**Avis de l'autorité environnementale sur le projet
de zone d'aménagement concerté (ZAC) du Centre-ville
à Sucy-en-Brie (Val-de-Marne)**

Le présent avis de l'autorité environnementale porte sur l'étude d'impact de la ZAC du Centre-ville à Sucy-en-Brie (étude réalisée par TERRIDEV, version de mai 2017), présentée dans le cadre de la procédure de réalisation d'une zone d'aménagement concerté.

Présentation du périmètre de la ZAC du Centre-ville à Sucy-en-Brie

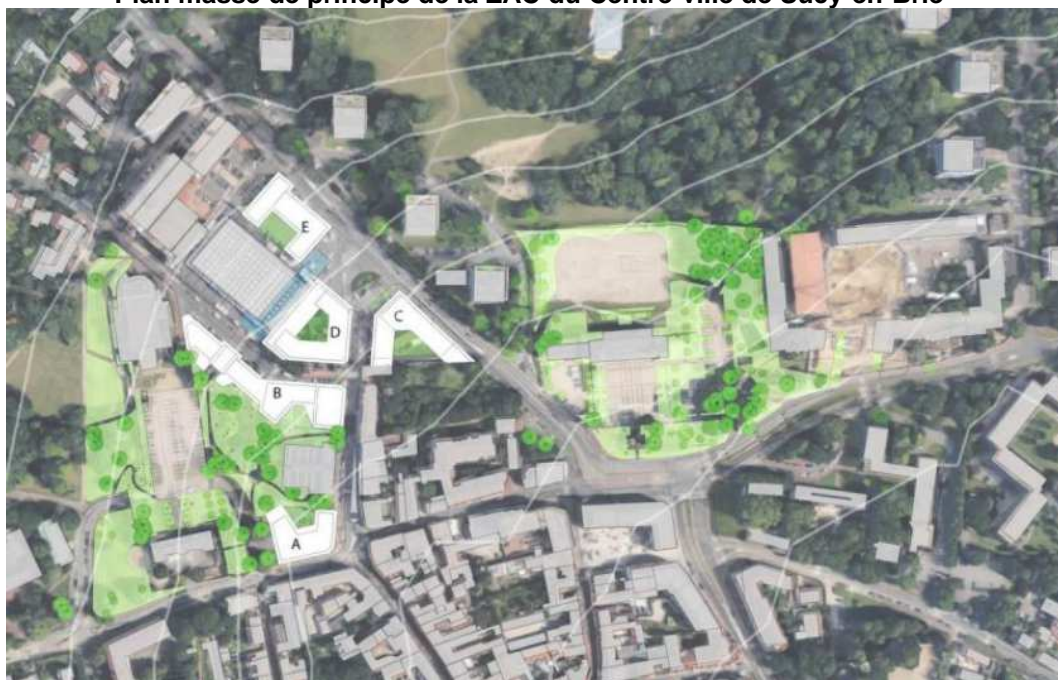
Le périmètre opérationnel, tel qu'approuvé lors de la création de la ZAC Centre-ville (cf. plan ci-dessous), diffère légèrement de celui présenté dans la précédente étude d'impact : il ne comprend qu'une partie de la copropriété du Clos de Pacy (Monoprix).
